Villreinnemnda for Snøhetta og Knutshø

16-2018 Uttalelse til høring av søknad om rivning av høyløe og bygging av ny driftsbygning

Villreinnemnda har fra Sunndal kommune mottatt høring på søknad om riving av høyløe og bygging av ny driftsbygning. Høyløa er på Falesetra som ligger i Geitådalen som er en del av Åmotan-Grøvudalen landskapsvernområde i Snøhetta villreinområde.

Skisse av ny bygning, fra sakspapirene.

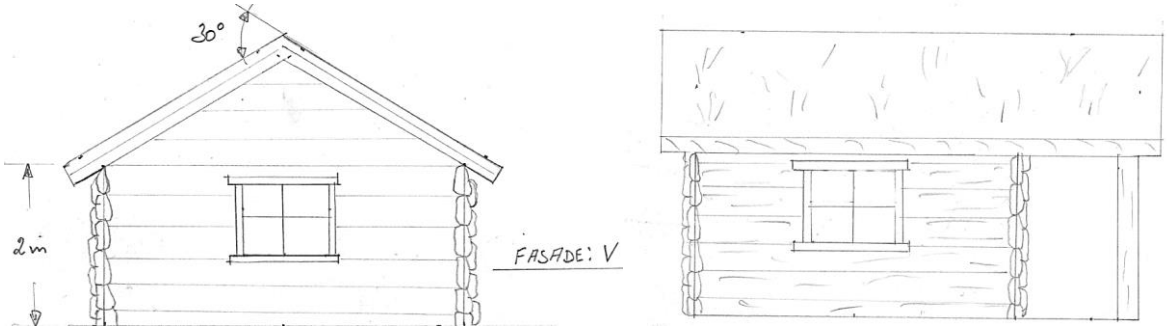
I følge kommunen vil den nye bygningen være på ca. 20 m^2. Situasjonsplanen viser 18 m^2 på «bygningskassa» pluss 6,75 m^2 utbygg over døren, totalt 24,75 m^2. Den nye skal bygges på samme sted hvor den gamle rives.

Søknaden ble vurdert som knapp og inneholdt lite om formål og behov med bygningen utover at den skulle benyttes i landbruksnæring. Tilstanden på eksisterende bygning tilsa at den var lite brukt i dag (se bilde over). Den var tidligere benyttet som høyløe. Ut fra tegning av nybygget vedlagt saken ble det vurdert at den nye bygningen ikke skulle benyttes videre som høyløe. Saksbehandler kontaktet kommunen og hørte om de kunne opplyse saken ytterligere. Kommunen informerte om følgende «*Bygget tenkes brukt til lagring av saltstein og lignende til buskapen, samt overnatting for gjetere*». Behovet for økt overnattingskapasitet ble etterspurt av saksbehandler, men er ikke omtalt fra kommunen.

Villreinnemnda for Snøhetta og Knutshø har vurdert søknaden om rivning av ei høyløe og bygging av ny driftsbygning. Den omsøkte rivingen av høyløa og oppsetting av en driftsbygning med tilsvarende størrelse, vurderes å ikke føre til særlig endret bruk og ikke påføre reinen særlig ytterligere belastning. Nemnda har ingen merknad til rivingen av høyløa og oppsetting av en driftsbygning med tilsvarende størrelse.

Det er i dag flere bygninger med overnattingskapasitet på setra og behovet for økt overnattingskapasitet vurderes å være lite begrunnet. En praksis hvor det legges til rette for overnatting i eldre høyløer og driftsbygninger vil kunne få uheldige konsekvenser. En slik bit for bit økning av overnattingskapasitet vil legge til rette for økt menneskelig tilstedeværelse og økt fare for forstyrrelse av rein. Villreinnemnda vil ut fra foreliggende informasjon fraråt at det skal legges til rette for overnatting i den nye bygningen. Villreinnemnda ber om å bli informert om kommunens vedtak.
